**RD 751 - Aménagement à 2x2  
voies de la section entre Port-  
Saint-Père et « Le Pont  
Béranger »**

**Liaison douce entre le centre de  
Port-Saint-Père et les quartiers  
Belle Vue et Bel Air**

**Étude des solutions  
alternatives proposées  
lors de la concertation**

# Propositions des habitants étudiées par le Département

## Franchissement à l'Est

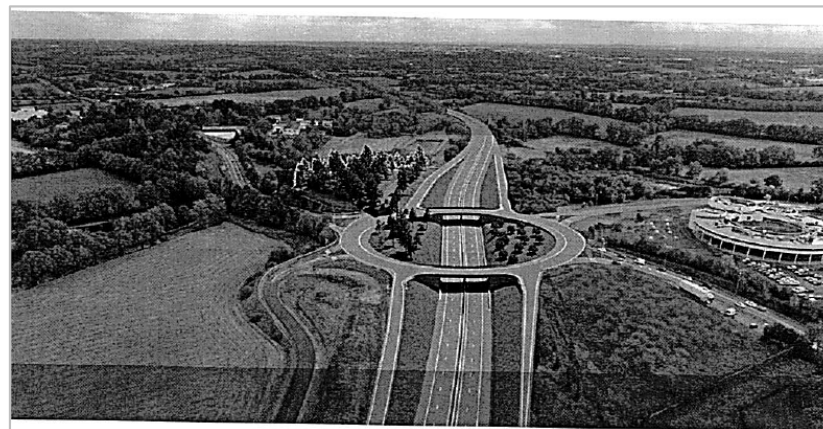
- Sur le plan purement technique la solution est faisable (pas de rampes de plus de 4%) ;
- Allongement de parcours / situation actuelle : + 315 m (1025 m / 710 m) ;
- Le remblai empiète sur la parking arrière de l'Intermarché ;
- Il chevauche également sur la rue des Épinettes, et contrarie donc la continuité de celle-ci au droit de l'Intermarché ;
- Possibilité d'amélioration de la solution :
  - rapprocher la bretelle de sortie du tracé de la 2x2 voies,
  - mais du coup on optimise plus la récupération de la chaussée de la bretelle de sortie qui est à reconstruire sur un linéaire plus important
  - de plus on allonge la passerelle (+10 à 20 m)

- 1 passerelle sur la bretelle sortie Nts->PSP
- 1 passerelle 50 m de portée minimale avec hauteur libre mini de 5,50 m 1 passage inférieur sous la RD 758

Cette solution ne peut être retenue du fait des difficultés de raccordement à la rue des Epinettes ; elle présente également un allongement de parcours plus important que la variante préférentielle.

# Franchissement de la bretelle en aérien

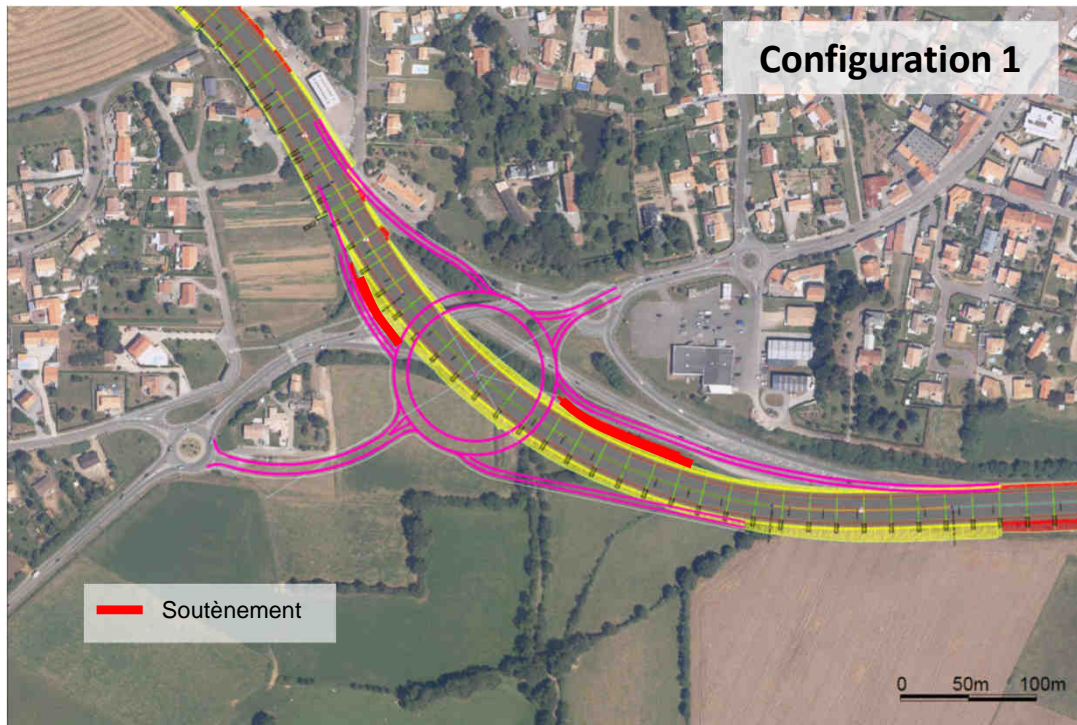
- Rampe à 4% (conforme)
- Allongement de parcours / situation actuelle : +130 m (840 m / 710 m) ;
- Néanmoins, la solution n'est pas faisable sur le plan technique, du fait du remblais nécessaire au franchissement de la bretelle de sortie depuis Pornic, qui vient empiéter sur le remblai de la RD 751

- 1 passage inférieur sous la bretelle de sortie depuis Nantes,
- 1 passage inférieur sous la RD 758,
- 1 passerelle sur la bretelle de sortie depuis Pornic
- 1 passerelle sur la RD 751

**Cette solution n'est pas faisable, le remblais nécessaire au franchissement de la bretelle de sortie depuis Pornic venant empiéter sur le remblai de la RD 751.**

## Giratoire unique dénivelé

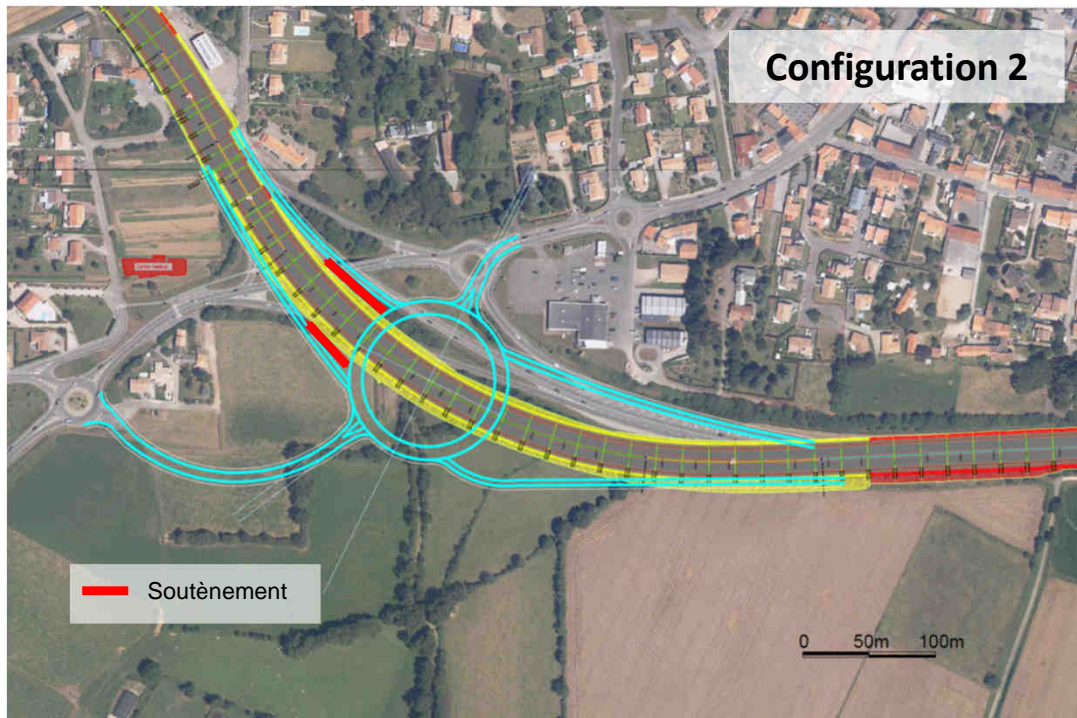
- le giratoire nécessite deux ouvrages courbes, plus complexes en terme de réalisation
- des murs de soutènement seront nécessaires
- la liaison douce devra être traitée indépendamment (passerelle indépendante des deux ouvrages).

Surcoûts significatifs par rapport à la configuration d'échangeur présentée lors de la concertation (+3 M€ TTC environ)

**La deuxième configuration impacte des linéaires de haies** qu'il faudrait préserver, compte tenu de leur intérêt en termes de biodiversité (Lézard des murailles, Grand capricorne, chiroptères).

Il ne sera pas donné de suite à ce type de solution, compte tenu du surcoût et, pour la configuration 2, de l'impact sur l'environnement.
